Tilbakemeldingsskjema

Møte	Medvirkning forprosjekt – Akuttfunksjoner (inkl. obspost) møte D3	Prosjekt	Nye Aker og Nye Rikshospitalet
Saksnr	123030	Dok.dato	9.06.22
Medvirkn.møtedato	20.05.22	Frist for tilbakemeld	10.06.22
Medvirkn.gr.leder	Helle Midtgaard

03-01.03 Lager:

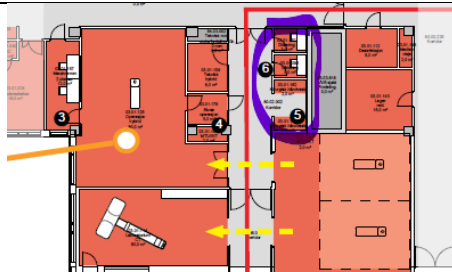
Dagens Akuttmottak ved OUS Ullevål har følgende lager (kvm i parentes): tøyager (4), div. lager (4), væskelager (8), hovedlager (16), rentlager (7), div.lager (10), kontorlager (3), traumelager (8), isolat lager (3), CBRNE (9), i tillegg kommer at det brukes ca 8-10 kvm på avklaringsrommet og i korridor til lager pga manglende

lagerkapasitet på egne rom. Totalt brukes det i dag til sammen 78 kvm til lager ved OUS Ullevål i dag. Dette er ikke medregnet lager til ambulanse ute (ca 10 kvm). I tillegg er det 10 høyskap i korridor som brukes til lager, samt blyfrakker i korridor (avlukke) på Ullevål i dag (omtalt under tilbakemeldingspunkt for traume). Totalt lager i dag: 92 kvm + 10 høyskap i korridor.

I romprogrammet for Nye RH ligger det i Akuttmottaksdelen tilsvarende et areal på 73 kvm. Det er derfor marginalt areal avsatt til lager. **Sammenliknet med dagens Akuttmottak mangler det min 19 kvm til lager.** Lager og arealer til desinfeksjon må fordeles i hele akuttmottakssonene. Foreslår at det legges noe lager midt i undersøkelsessonen sammen med PNA rom (6 kvm, se pkt laboratoriefunksjoner).

03-02.05 **Smitteområder:**

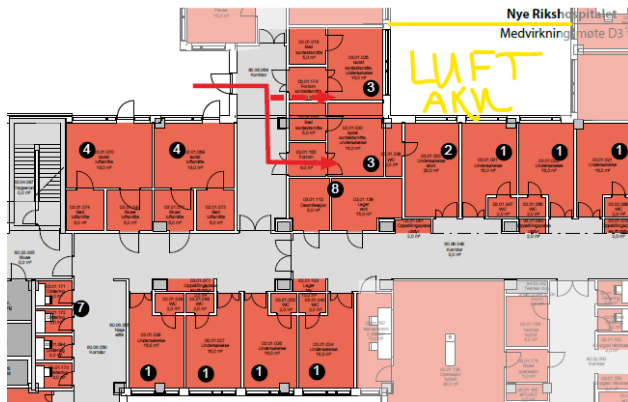
I covid-19 pandemien har det vært behov for 2 Akuttrom med luftsmittesfunksjonalitet. Det er helt nødvendig at rommene er store nok til å kunne håndtere kritisk syke pasienter med behov av et behandlingsteam. I rapporten «Smittevern i nye sykehusbygg» datert Nye OUS i september 2020 er det anbefalt å ha 1-2 store akuttrom med luftsmittesfunksjonalitet i tillegg til ordinære luftsmitteisolater. Etter denne rapporten ble skrevet varte pandemien som kjent i ytterligere 1,5 år, og det var behov for 2 Akuttrom med luftsmittesfunksjonalitet i store deler av denne perioden. Det er understreket i rapporten «Smittevern i nye sykehusbygg» at disse rommene skal benyttes til daglig drift, både for smittebærende pasienter, CBRNE, og for smittefrie pasienter med behov for mottak i akuttrom. Vi vet som erfaring fra pandemien at vi i hverdagen vil måtte håndtere tilstander på luftsmitteisolat generelt og spesielt også pasienter med infeksjøs luftveissymptomer og samtidig behov for intervensjon i / ved luftveier. Som eks for første gruppe kan det nevnes at dagsaktuelle «apekopper» skal tas imot på luftsmitterom, ref (Ref. OUS ehåndbok). Vi vet også at det kommer nye pandemier med luftsmitte / luftsmitte ved aoresolgenererende prosedyrer der vi må håndtere kritisk syke pasienter.

MVG mener at det er helt nødvendig at det legges til ekstra areal for å dekke behov som vi ikke så like tydelig behov for pre- pandemi. Areal til håndtering av kritisk syke pasienter i behov for luftsmitteisolering MÅ legges inn som ekstraareal. At dette arealet ikke var like lett å forutse behovet for i konseptfasen før pandemien er en sak, men at vi ikke kan ta hensyn til gjennomgått pandemi og omprogrammere et økt areal på kun 36kvm til dette formål (støttearealet klarer vi å omdisponere i totalarealet til Akuttrommottak/akuttfunksjoner) er helt uholdbart.

MVG 3 RH mener derfor uforbeholdent at det er nødvendig at vi trenger 2 Akuttrom med luftsmittesfunksjonalitet og at dette arealet må komme i tillegg til arealet som foreligger og er fordelt i Akuttrommottak Nye RH.

Rommet bør plasseres i nærheten av smittesonen eller i akuttsonen. I akuttsonen (ved siden av AKU-rommene) er det svært vanskelig å plassere et ekstra areal. To alternative forslag til plassering i smittesonen:

På den nederste tegningen står A.L for Akuttrom luftsmitte, K.us for kontaktsmitte undersøkelsesrom og P for personal. Dvs: Kontaktsmitte undersøkelsesrommene kan ligge innenfor hverandre, korridor med sluse til rommene. Personalområdene (pauserom kan legges ut i lysgården over kontaktsmitte u.s. rom nr 2. Det er viktig at lyskravene til undersøkelsesrommene ivaretas evt ved lysinnslipp fra øvre del av rommet (dette gjelder gastro rom – stort us rom og kontaktsmitterom som blir liggende innenfor det som her foreslås plassert i lysgård).

Nye OUS støtter behovet fra MVG.3 om et til akuttrom med isolatfunksjon. Erfaringen fra pandemien tilsier dette. Nye OUS mener samtidig at dette arealet kan finnes innenfor den totale rammen. Traumestuen ble etter konseptfasen økt fra 150 -200 m², en økning på 50m² for å få ønsket plass til 5 traumepasienter samtidig. Nye OUS foreslår at HSØ-PO presenterer en løsning i neste møte der den 5. traumeplassen er enten konvertert til ett ekstra akuttrom, eller at man kan få til en fleksibel løsning på den 5. plassen på traumestuen med mobile vegger slik at den også kan fungere som akuttrom. Da er det ønskelig at HSØ ser på muligheten for å gjøre ett av de andre 3 akuttrommene til rom med luftsmittestandard.

03-02.06 **Billeddiagnostikk**

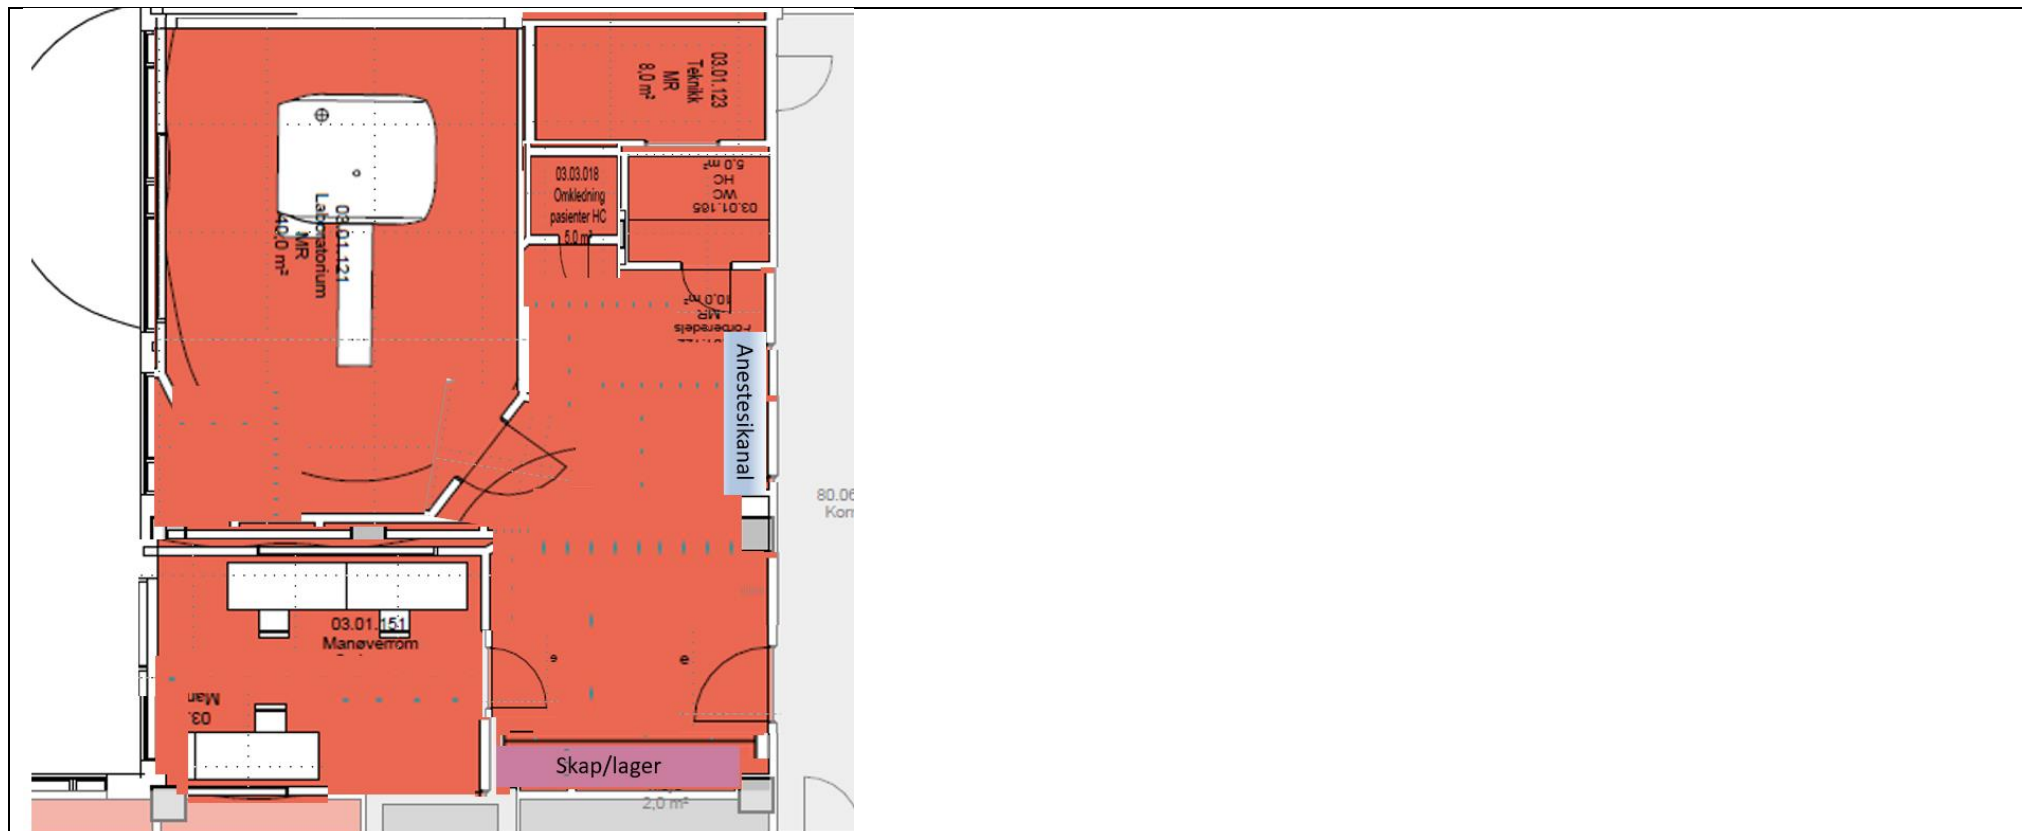
Kommentarer til referat og forslag til endringer av billeddiagnostikkområdet i Akuttmottak. Først og fremst er det enighet om at Ultralydlaboratoriet i Akuttmottak bør gjøres om til en funksjonabel MR inkl forberedelsesrom / areal til anestesistøtte.

MVG foreslår at teknikkrom for CT og traumeoperasjon slås sammen. Disse arealene burde i utgangspunktet ikke ha vært i et pasientområde, men i etasjen under (som innmeldt i tidligere tilbakemelding). Det er i alle fall helt nødvendig at disse arealene legges sammen og til minst mulig areal.

Felles tilbakemelding for begge CT laboratoriene: Det må være innsyn til lab (som på OUS, Ullevål i dag). Hele veggen til manøverrom må være vindu og dør, og det må være enkelt å gå inn og ut av lab uten å forstyrre radiograf. Det er helt nødvendig at manøverrommet er avlangt, med bredt glass/vindu, og at dør plasseres ytterst. Forslag med bilde fra arkitekt og endringsforslag under. Det er nødvendig med avsatt plass til anestesipersonell med slaveskjerm fra overvåkningsscop og pc-punkt til dokumentasjon.

MR: Det er helt nødvendig at når det er planlagt for MR i Akuttmottaket må denne være funksjonell og det må være tilliggende område til forberedelse inkl anestesistøyle. Det er helt nødvendig at det kan plasseres seng i tillegg til MR bord ved forflytning av pasient og anestesistøyle og anestesibord (gråbord og overskap til lager) på forberedelsesrommet. Det er ikke plass til UL lab i tillegg til en funksjonell MR i Akuttmottaksområdet. For å oppnå dette er det ok å flytte areal fra UL lab til MR lab/forberedelsesområdet i Akuttmottak. Se skisseforslag under.

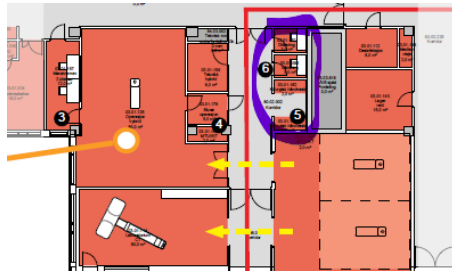
Skisse under av CT i billediagnostikk del og generell røntgenlab: Det er nødvendig å utnytte areal til korridor i bedre grad. Det er i tillegg av arkitektene fjernet areal til lager i forbindelse med CT, det er mye utstyr på CT som må ha lagerplass. I forslaget er manøverrommet strukket ut (det blir plass til flere folk, og det er behov for å markere plassering til anestesipersonell med behov for slaveskjerm fra overvåningsoskop og pc-punkt til metavisjon/dokumentasjon). Det er i tillegg behov for 2 arbeidsstasjoner for radiologer/radiografer som er merket tverrfaglige arbeidsstasjoner. (Dette gjelder som nevnt både for manøverrom tiliggende CT traume (skisse over) og CT billediagnostikk del (skisse under) av Akuttmottak.

Det er nødvendig at det blir tegnet inn plass til 3 senger. Dvs en seng til hver lab, hhv MR, CT og skjelettrøntgen som et minimum. Det bør være 1-2 ekstra sengeplasser for pasienter som venter (som ikke fysisk for øyeblikket er på undersøkelsen, men som venter som neste pasient i køen).

Forslag til plassering:

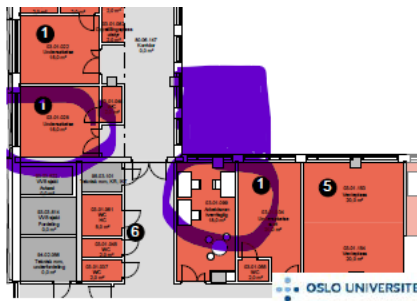
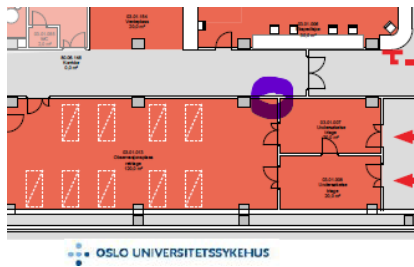
Viser 3 alternativer på tegningen over. Det er nødvendig at behovet for et rom til blodprøvetagning i nærhet til retriage/venterom, ikke går på bekostning av antall undersøkelsesrom eller arbeidsstasjoner sentralt i området (arbeidsstasjoner spesielt har likt nærhetsbehov), har derfor tegnet forslag til arbeidsstasjon i lysgård. (Dvs arbeidsstasjon flyttes til nytt areal i lysgård og rom til laboratoriefunksjoner blir på det rommet som er tegnet som arbeidsrom her). Dette laboratorierommet må ha en skillevegg mellom der pasienten blir tatt blodprøver av og lagerdelen av rommet.

Forslag til fordeling:

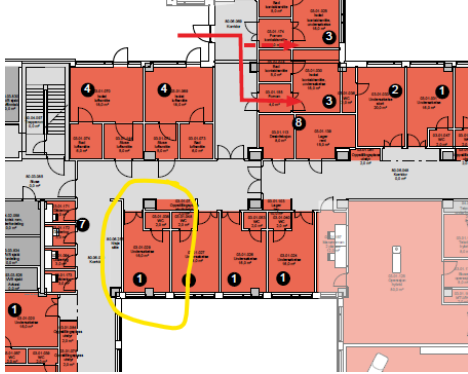
Det er nødvendig at tverrfaglige arbeidsstasjoner fordeles med for eksempel 6 arbeidsstasjoner (felles) i sonen i nærheten av retriagerom/venterom/akuttpoliklinikk (denne kan dekke akuttsonen), og at resterende arbeidsstasjon plasseres i midt i undersøkelsessonen. Ref. skisser (1 og 2):

1: En arbeidsstasjon tverrfaglig med 6 arbeidsstasjoner må plasseres i dette området, tilsvarende slik det er plassert nå, evt i plassering der den «nederste» undersøkelsesrommet ligger. Det må også plasseres rom til blodprøvetagning og lager til laboratoriet i dette området, ref. punkt om laboratoriefunksjoner i tilbakemeldingen. Undersøkelsesrommet som fortregnes må legges opp i forlengelse av kontaktsmitterommene i «personalovergangen» som går over til obs posten.

2: Det må legges ytterligere arbeidsplasser (min 6, helst flere av det totale antallet) arbeidsstasjoner i midten av undersøkelsessonen. MVG foreslår at dette arbeidsrommet legges i hjørnet slik vist på tegningen. Undersøkelsesrommet som «fortregnes» må legges opp i gangen som utgjør «personalovergangen» over kontaktsmitterommene tilsvarende undersøkelsesrommet som er foreslått flyttet i punktet over. Det er helt nødvendig at arbeidsstasjoner for leger og sykepleiere fordeles ut i avdelingen, slik at personalet kan jobbe pasientnært til enhver tid for å sikre god arbeidsflyt, effektiv drift og legge til rette for god pasientbehandling igjennom døgnet.
